Gemeinde Eichenau

Bebauungs- und Grünordnungsplan Nr. B 46

„Friesenstraße - Nord“

1. Änderung

Änderungsplan

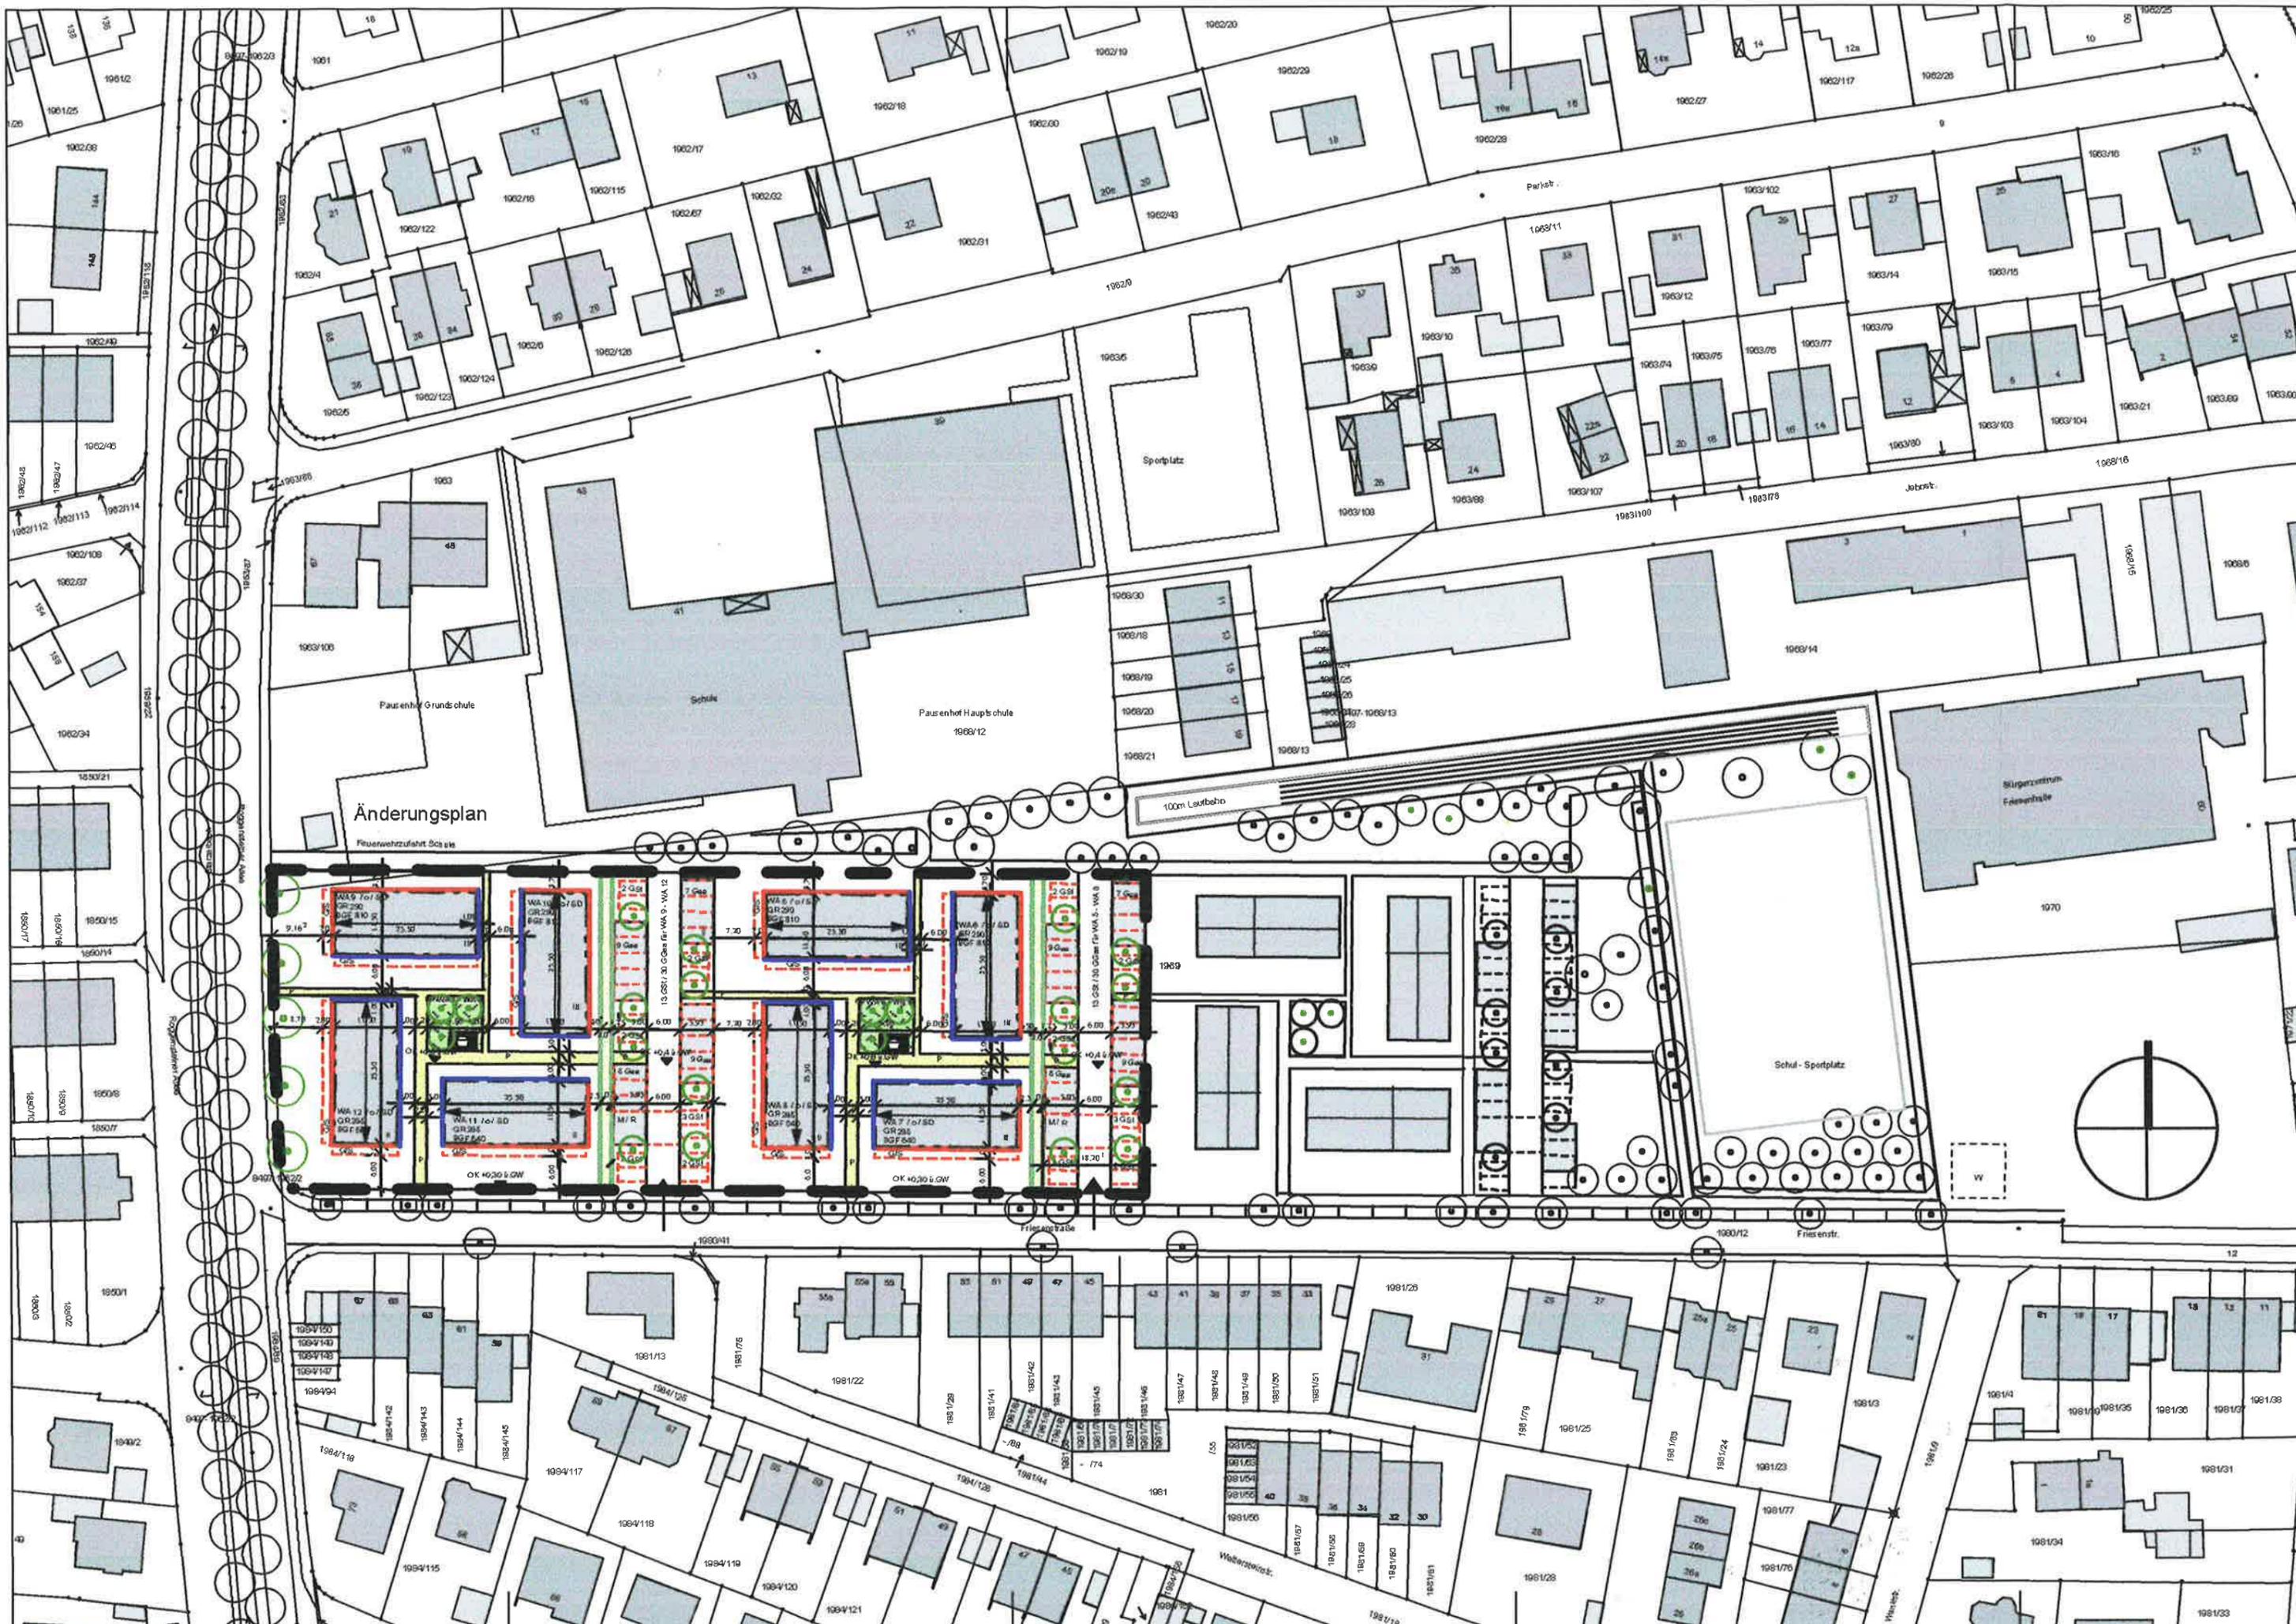
**a. Für WA 5 und WA 6 bzw. WA 9 und WA 10 sollen 3 Geschosse als Höchstgrenze, für WA 7 und WA 8 bzw. WA 11 und WA 12 sollen 2 Geschosse als Höchstgrenze festgesetzt werden.**

**b. Die GR soll vergrößert werden, damit Balkone errichtet werden können.**

**c. Innerhalb der rot gestrichelten 2 m tiefen Zone entlang der Gebäudefassaden sind neben den Garten- / Gerätehäuschen Balkone je mit max 4 m Länge und insgesamt an den Gebäudelängsseiten insgesamt 12 m zulässig. Diese dürfen auch übereinander liegen.**

**d. Änderung Garagenhof: 30 Garagen und 13 Stellplätze anstelle von 29 Garagen und 13 Stellplätze**

**e. Für die Dacheindeckung ist neben der Blecheindeckung auch extensive Dachbegrünung zulässig**
